N/Réf. : IXL20108_72X_PUN
Gest. : Thomas Schlessner
V/Réf. : 2071-0064/16/2023-417PU
Corr DPC: Anne Thiebault
NOVA : 09/PFU/1913980
Corr DU: Michaël BRIARD
Gaëlle ROBERT

IXELLES. Chaussée d'Ixelles 168-178 Rue du Collège 1-3 Rue du Viaduc 8 – 18 Ancien pavillon Malibran - Maison communale d'Ixelles (arch. Charles Vanderstraeten et Maurice Bisschops) (=classé comme Monument et Site / Inventaire)
PERMIS UNIQUE : Réaliser le percement de deux baies entre le nouveau bâtiment communal et le pavillon "Malibran", affecté comme maison communale d'Ixelles.
Demande de BUP – DPC / BUP – DU du : 08/03/2024

Avis conforme de la CRMS

Emplacements des analyses stratigraphiques sur le mur sud de la salle des pas perdus (Document extrait du dossier de demande).

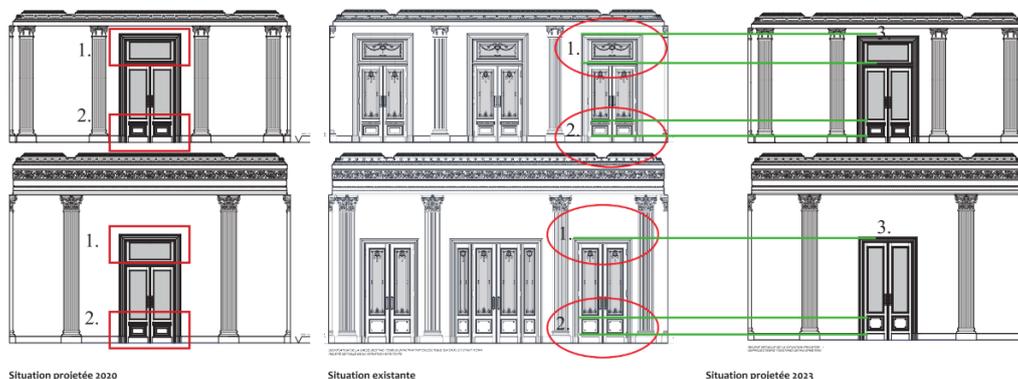
Des analyses stratigraphiques complémentaires ont été réalisées en 2023 sur le mur sud de la salle des pas perdus, et ont révélé la présence de cinq peintures murales de type « faux-marbre » ainsi qu'un fragment de texte datant de 1909, période de référence pour la restauration du pavillon Malibran. La restauration ou la restitution de ces décors fera l'objet d'analyses complémentaires lors de la demande de permis pour la restauration globale du bâtiment.

La CRMS demande d'encore poursuivre les analyses stratigraphiques (dans les zones sujettes au percement et sur les autres murs de la salle des pas perdus) et de les compléter préalablement à la mise en œuvre des nouvelles baies.

Dessin des nouvelles portes et adaptations répondant à l'avis CRMS de 2021. (Document extrait du dossier).

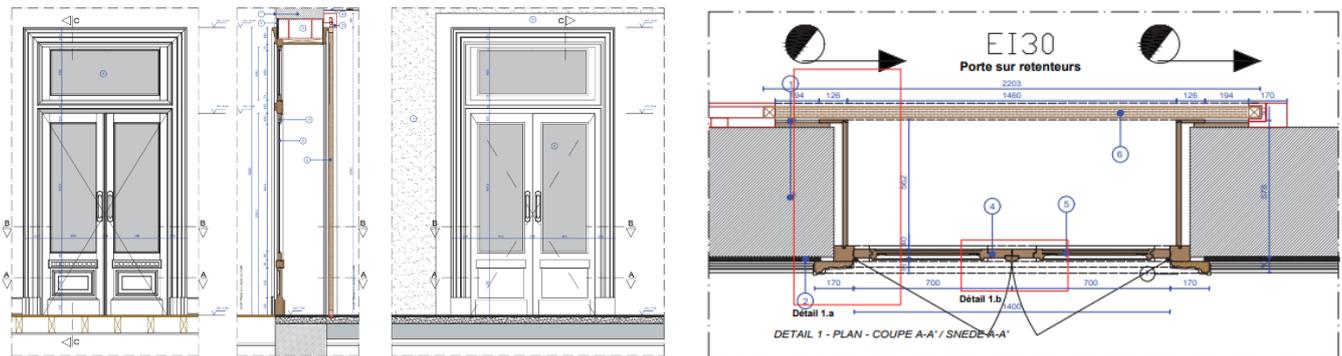
La Commission se réjouit que ses remarques précédentes aient été prises en compte, et que le nouveau dessin des portes s'inscrive davantage en cohérence avec l'environnement historique du pavillon Malibran.

Elle préconise d'opter pour le vitrage le plus fin possible pour les nouvelles portes. Celui-ci sera-t-il par ailleurs transparent ou translucide ? Si la doublure RF de la porte (voir ci-dessous) devait être visible depuis la salle des pas perdus, la Commission préconise d'opter pour un vitrage translucide.

Le dessin des portes a été revu en tenant compte des remarques précédemment émises par la CRMS : la porte située au deuxième étage sera surmontée d'une imposte, tandis que celle du rez-de-chaussée en sera dépourvue. Le panneauage des portes en partie basse rappellera, sans les imiter, les portes existantes de la salle des pas perdus. Les nouveaux vitrages ne reproduiront par ailleurs pas les décors à la bronzone afin de distinguer les interventions contemporaines des portes historiques. Les deux portes seront exécutées en chêne et finies par une peinture en émail satiné couvrant. Du côté du bâtiment B, il est prévu de simplifier les éléments de panneauage des vantaux.
